2 RICHIESTE INTEGRAZIONI RELATIVE ALLA PARTE IMPIANTISTICA COME DA NOTA UFFICIO PROVINCIALE GESTIONE RIFIUTI ED ATTIVITÀ ESTRATTIVE DEL 23.05.2011 PROT. 53190:

2.1 CONGRUITÀ DEL PROGETTO CON I VIGENTI STRUMENTI URBANISTICI

2.2 VIABILITÀ DI AVVICINAMENTO

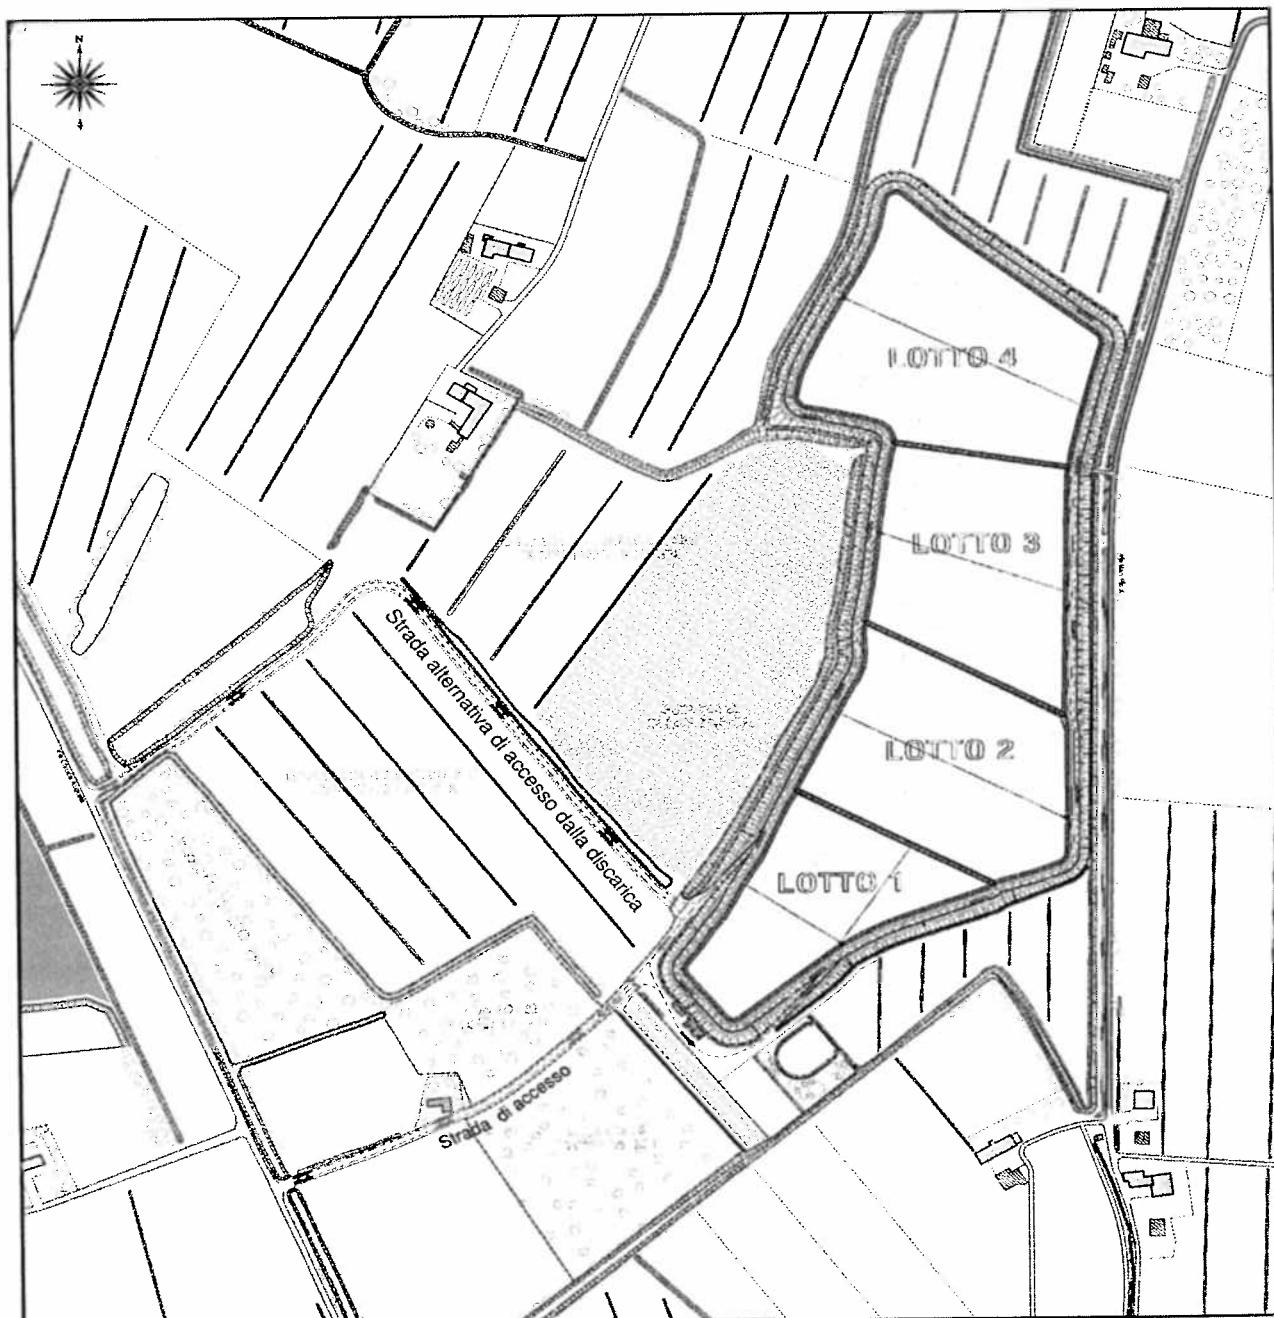
“Come segnalato dalle osservazioni presentate dai due Comuni (Roncade e Silea) si evidenzia che l'innesto sulla SP 64 non è agevole e l'incremento del traffico di mezzi pesanti può comportare degli effetti negativi sul traffico della strada provinciale. Inoltre, la strada comunale Via Claudia Augusta è una strada sterrata di ridotte dimensioni (ricadente nel tracciato di “strada romana”) che impediscono il transito di due mezzi pesanti contemporaneamente, anche perché priva di piazzole di scambio. Si aggiunga che essendo la strada sterrata, l'incremento di traffico produrrà problemi di sollevamento di polveri. Quindi si chiede se abbiano pensato ad eventuali soluzioni, indicate a scopo puramente esemplificativo e non esaustivo, quali piazzole di scambio, asfaltatura, tracciati alternativi o altro.

Si aggiunga che la viabilità di accesso alla discarica prevede anche il transito per una stradina non di proprietà (a regime di servitù di passaggio sorta all'epoca della coltivazione della cava); oltre al percorso di progetto di tale stradina, la Ditta rappresenti la viabilità alternativa paventata nelle integrazioni di febbraio 2011 ma non indicata in elaborati grafici”.

Via Claudia Augusta è stata oggetto di transito di mezzi pesanti in passato, basti pensare alla precedente discarica di inerti del proponente.

In ogni caso si dichiara fin d'ora la disponibilità ad intervenire se autorizzati a migliorare le condizioni del fondo stradale e se ritenuto a creare piazzole di scambio.

Si riporta di seguito la planimetria con indicata la viabilità di accesso alternativa:

Figura 8: planimetria con traccia della sezione.

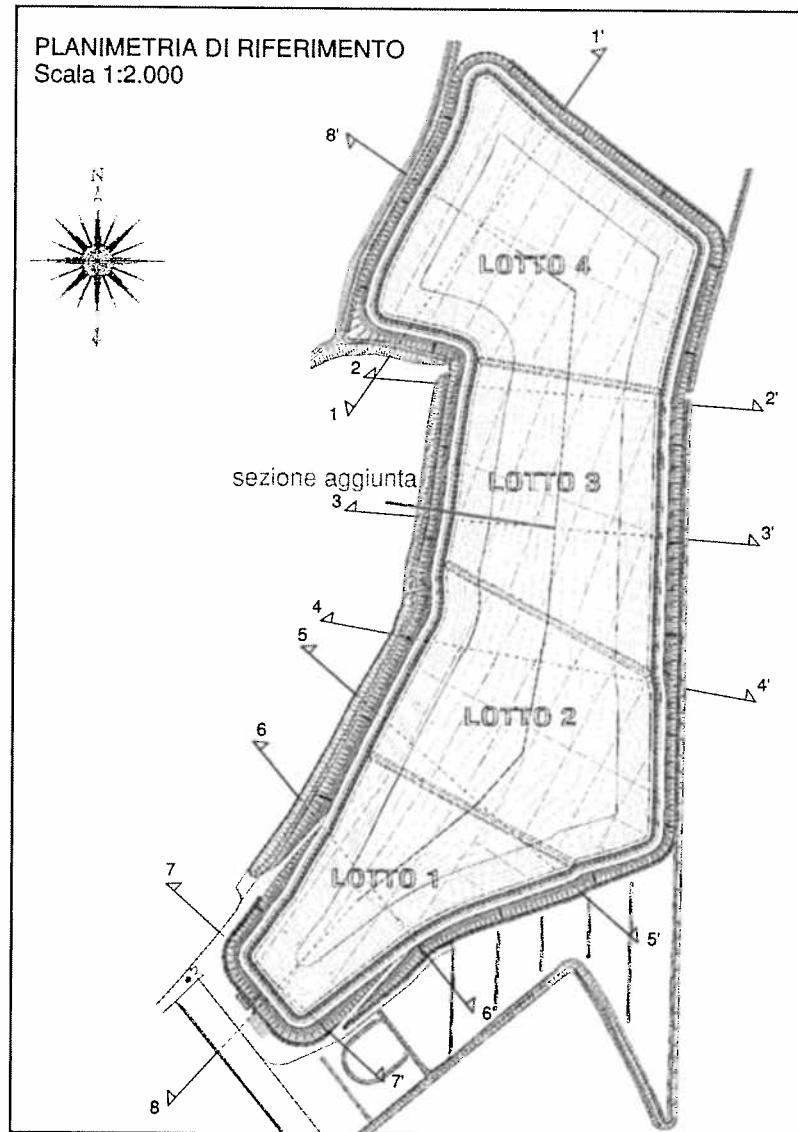
“Deve essere prodotta documentazione di verifica della congruità con il vigente PAT e PI. Inoltre, che venga prodotta documentazione grafica di verifica di quanto asserito verbalmente durante l'incontro istruttorio, sulla lama d'acqua non limitandosi al solo invaso di discarica ma prendendo in considerazione tutti gli approntamenti della discarica, quindi anche le reti tecnologiche ed in particolare la rete di captazione, adduzione e stoccaggio del percolato. Gli elaborati si ritiene debbano essere sia di tipo planimetrico che sezioni. Si ritiene debba essere verificata anche la stabilità dell'argine poiché soprattutto, se ancora non sono stati abbancati rifiuti a ridosso dello stesso, le spinte che possono generare instabilità si potrebbero invertire dall'esterno della discarica verso l'interno a causa dell'acqua e potrebbero instaurarsi fenomeni di piping. Cosa da tenere in debito conto anche nei piani gestionali (operativo e di sicurezza)”.

Nel seguente paragrafo vengono analizzate le condizioni di stabilità dell'argine perimetrale alla discarica, prima che vengano abbancati rifiuti; l'analisi è stata svolta tenendo conto della presenza delle azioni sismiche, secondo la nuova normativa (N.T.C., 2008).

Per le verifiche della discarica, a fine conferimento, si fa riferimento alla sezione aggiunta posta in prossimità della sezione 3-3' degli elaborati di progetto (tavola B08) caratteristica dell'intero intervento (vedi planimetria seguente).

Lungo la sezione esaminata, sul terreno naturale con quota altimetrica di circa 1,4 m s.l.m sarà realizzato un argine perimetrale con rinforzo in ghiaia, il pacchetto di impermeabilizzazione di fondo (sp 1 m).

Grafico 8: Carta di classificazione basata sui valori normalizzati ottenuti da prove CPT e CPTU (Robertson, 1990)

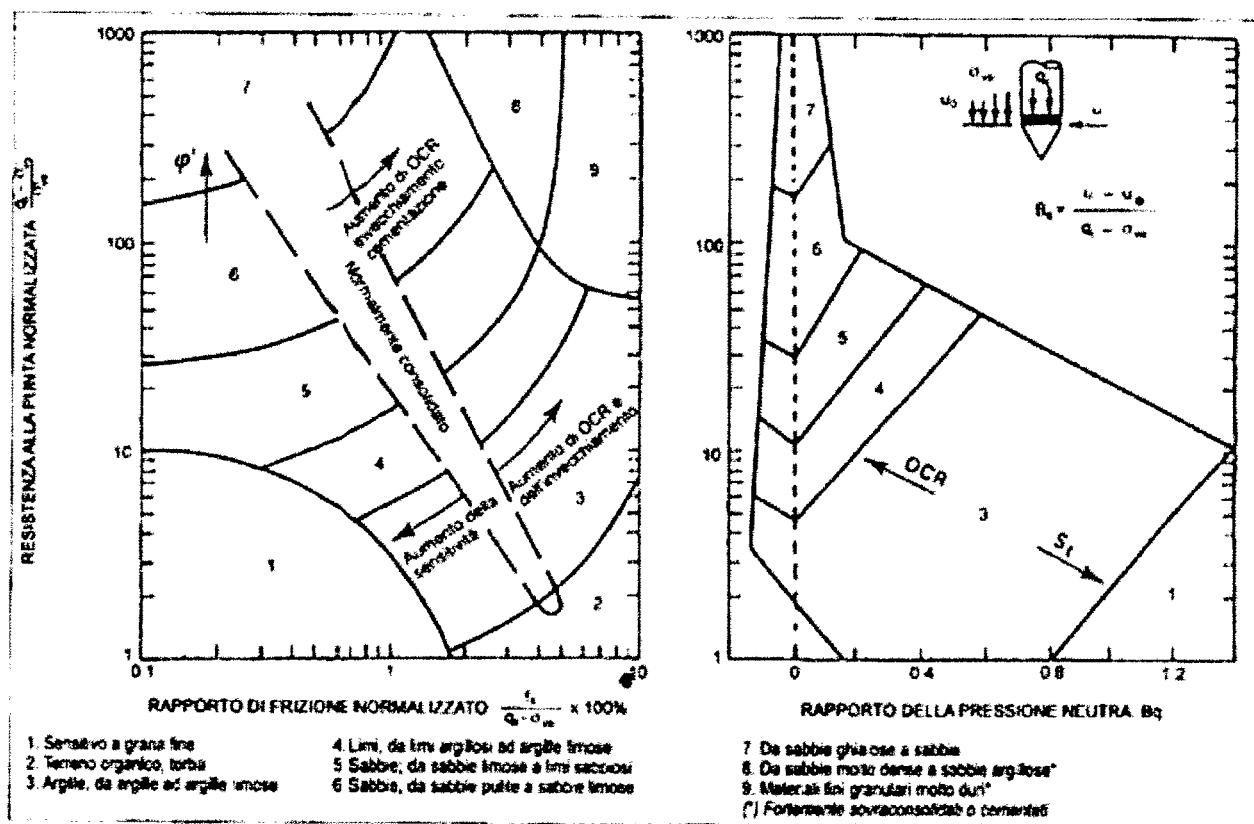
“La documentazione inherente le prove CPTU si ritiene debba essere integrata producendo non solo il grafico delle sovrapressioni neutre ma anche i grafici delle resistenze di punta e del rapporto tra resistenza di punta e resistenza laterale. Inoltre, che sia prodotta l’elaborazione automatizzata di tali prove comprensive dell’individuazione delle litologie”.

Si allegano i grafici in originale delle prove CPTU (ALL. 5: Elaborazione CPTU) comprensive di Resistenza di punta Q_c , attrito laterale F_s , pressione idrostatica U .

Il paramentro U (pressione interstiziale penetrometrica) permette di interpretare in modo accurato la stratigrafia del terreno. Allo scopo si utilizza il grafico di Robertson.

Figura 11: isolinee di egual spessore di rifiuti conferibili presso la discarica

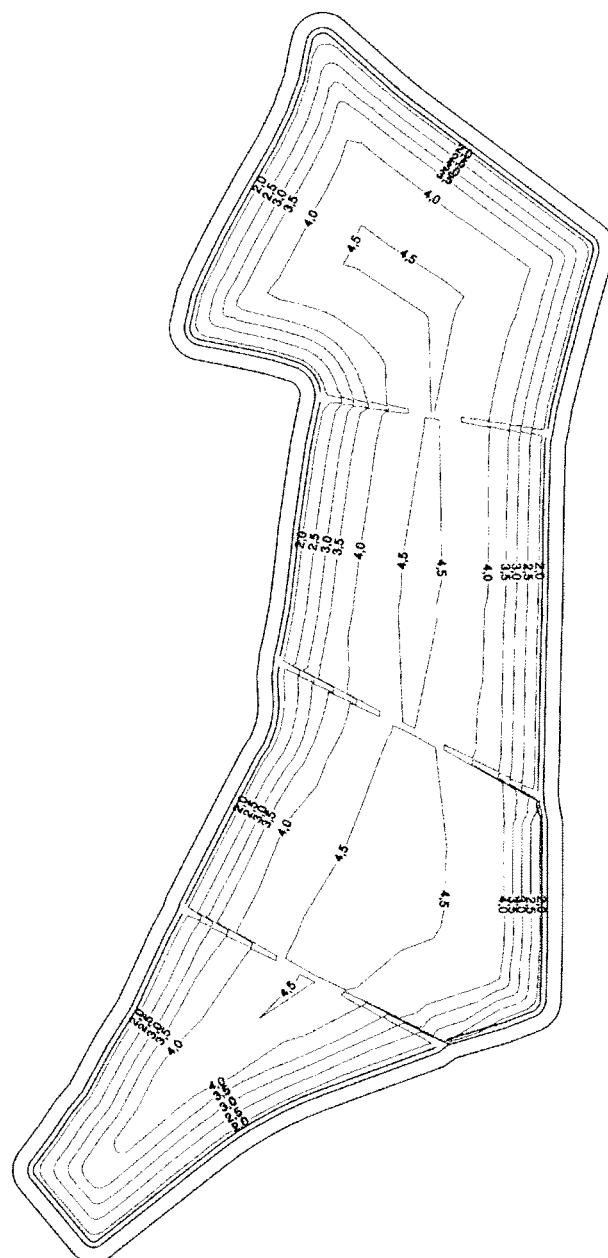
“Il punto 1.4. Allegato 1 – D.Lgs. n. 36/2003 prevede anche la verifica di stabilità in corso d'opera del fronte rifiuti scaricati, pendii e coperture, etc., pertanto dovrà essere prodotto un piano di verifica sulla procedura di conferimento”.

La discarica avrà uno spessore di rifiuti molto modesto compreso tra i 2 e i 5 metri, come dimostrato dalla figura seguente:

In corso d'opera il fronte rifiuti scaricati, i pendii e coperture non dovranno in alcun caso superare i 30° di pendenza.

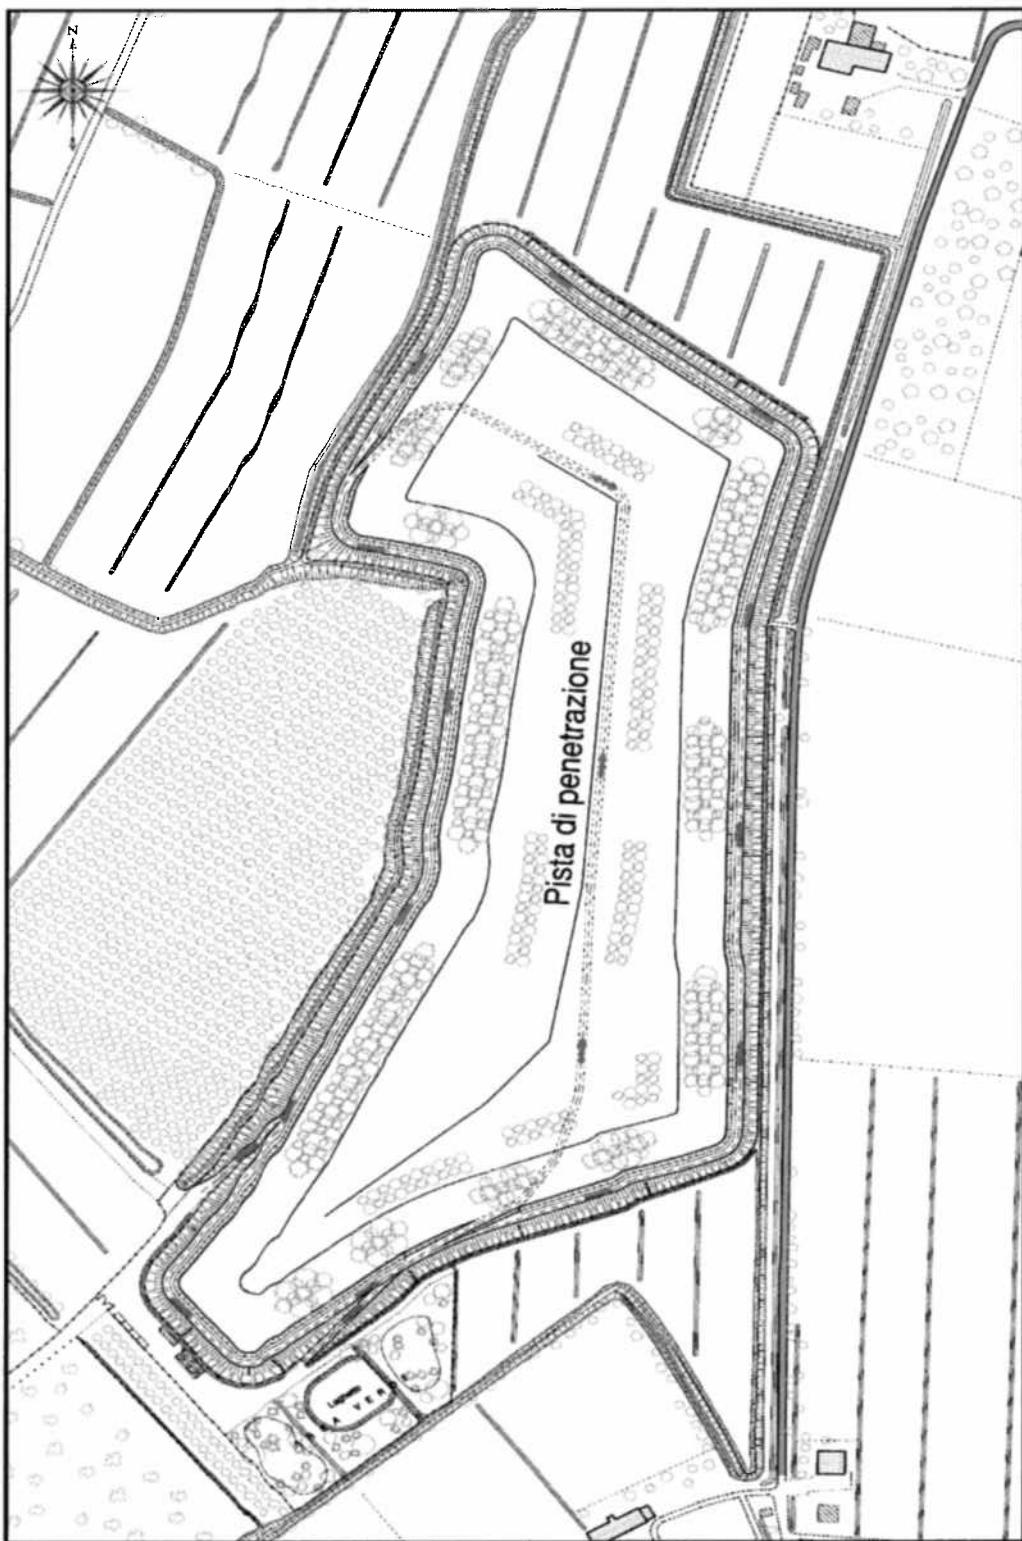
“a) relativamente al nucleo drenante tenuto conto che appoggia su materiali a media e bassa permeabilità si ritiene che al suo interno, causa bassa infiltrazione nel sottosuolo, possano generarsi dei ristagni; tali ristagni d'acqua possono generare un deterioramento delle caratteristiche geotecniche dei materiali utilizzati per la realizzazione dell'argine di contenimento e della barriera di fondo e pareti. Si ritiene, pertanto, opportuna la progettazione di un sistema di allontanamento di tali acque, per esempio potrebbero essere inseriti dei dreni di ghiaia alla base del rilevato oppure un letto continuo di ghiaia sempre alla base del rilevato, entrambi i sistemi si ritiene debbano essere comunque protetti da TNT contro l'intasamento e il punzonamento; pertanto il progettista valuti adeguatamente tale problematica;

b) produrre specifiche operative sulla manutenzione delle scarpate dell'argine di contenimento per la presenza della recinzione al limite del piede dell'argine stesso (tavola B09).”

- a) Si ritiene corretto prevedere al piede del lato esterno del nucleo drenante un dreno alla base del rilevato protetto da TNT in grado di favorire l'allontanamento delle acque di infiltrazione. In ogni caso il fondo naturale ha dimostrato in tutti questi anni la capacità di drenare nel sottosuolo le acque piovane.
- b) La ditta Fornaci del Sile ha una consolidata esperienza nella gestione di attività agricole in quanto possiede diverse tenute ed ha personale e mezzi in grado di effettuare la manutenzione della scarpate dell'argine di contenimento.

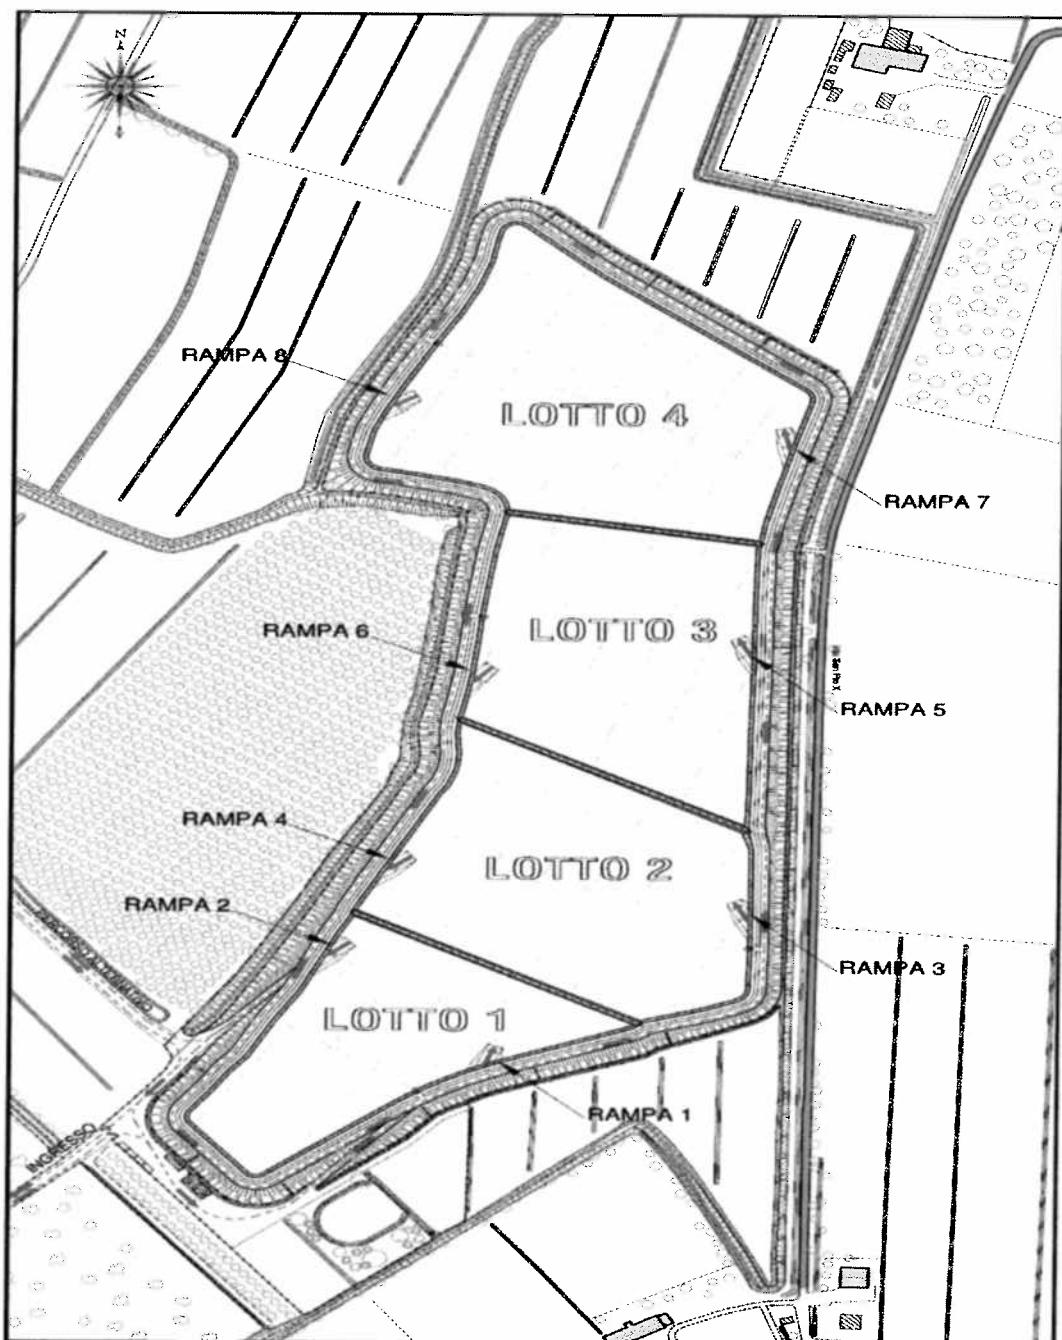
“La semplice indicazione nella relazione di una viabilità interna con rampe di accesso all'invaso di discarica e fronte di scarico si ritiene non sia sufficiente e debbano essere prodotte le varie posizioni delle rampe di accesso in funzione dei diversi stati di avanzamento della realizzazione della discarica e del conferimento rifiuti nella stessa. Il tutto su elaborato grafico”.

Si riporta, di seguito, la planimetria del bacino di discarica con ubicate la posizione delle rampe di accesso ai lotti.
